20. April 2022

SICHERHEITSHINWEIS: SNUG- Gurtzeug

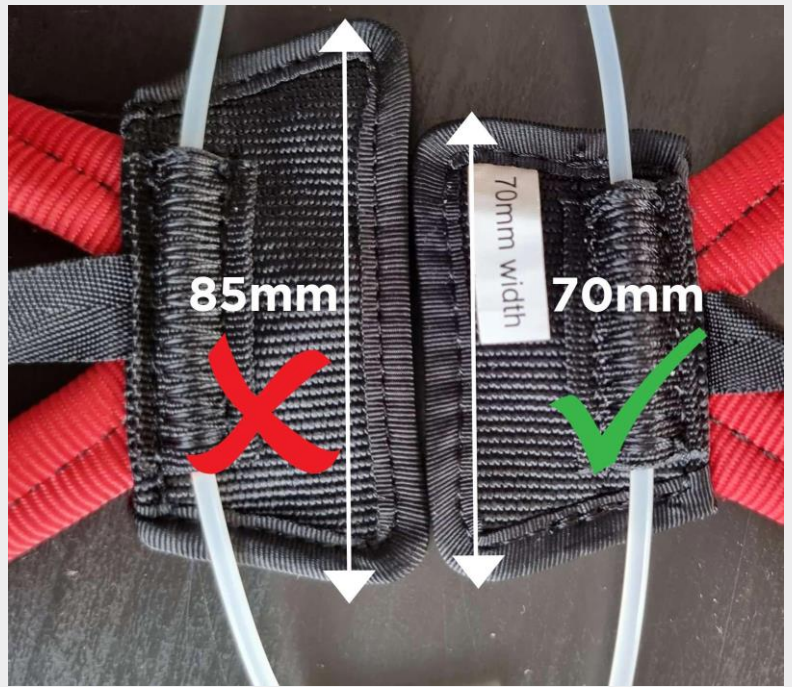
Bei einigen SNUG-Gurtzeugen ist eine Zugkraft von mehr als 10 kg erforderlich, weil das schwarze Gurtband des Rettungsgriffs zu breit ist. Er sollte nicht breiter als 70mm sein (siehe Foto). Wenn Ihr Gurtzeug einen Rettungsschirmverschluss aus Kunststoffdraht hat, überprüfen Sie dies bitte. Wenn das Gurtband des Rettungsgriffs breiter als 70 mm ist, kontaktieren Sie uns bitte und wir senden Ihnen kostenlos einen Ersatz-Rettungsgriff zu.

OK: Reservegriffe mit Edelstahlstiften sind nicht betroffen

Rettungsschirmgriffe, bei denen der Rettungsschirm mit Kunststoffdraht gehalten wird, sollten überprüft werden.

Senden Sie eine E-Mail an office@flybgd.com unter Angabe der Seriennummer, des Kaufdatums und des Händlers oder Geschäfts, das Ihnen das Gurtzeug verkauft hat. Bitte geben Sie eine Adresse an, an die Sie den Ersatzgriff schicken können.
